汎用インバータFREQROL-E700シリーズ 制御信号出力リレー変更のお知らせ

発行 日付	2015年9月	件 名	汎用インバータFREQROL-E700シリーズ制御 信号出力リレー変更のお知らせ	三菱電機株式会社名古屋製作所 〒461-8670 名古屋市東区矢田南5-1-14 Tel (052) 721-2111大代表
----------	---------	--------	---	--

例) FR-E720-0.1K

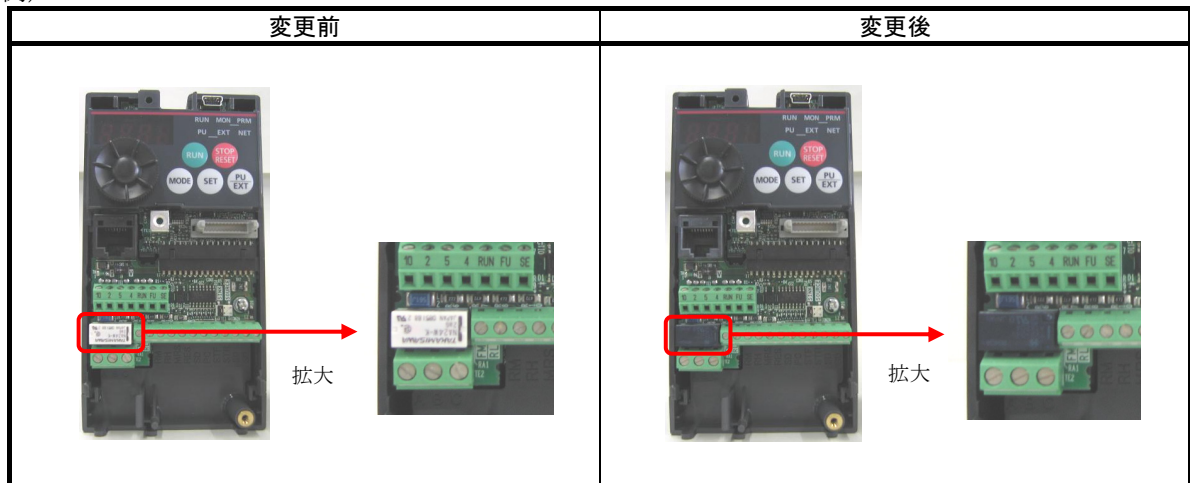
- ・ リレーの変更に伴い、色がクリーム色から紺色に変更になります。
- ・ リレーの高さが現行品より約1mm 低くなります。
- ・ 機能、性能は現行品と同等です。
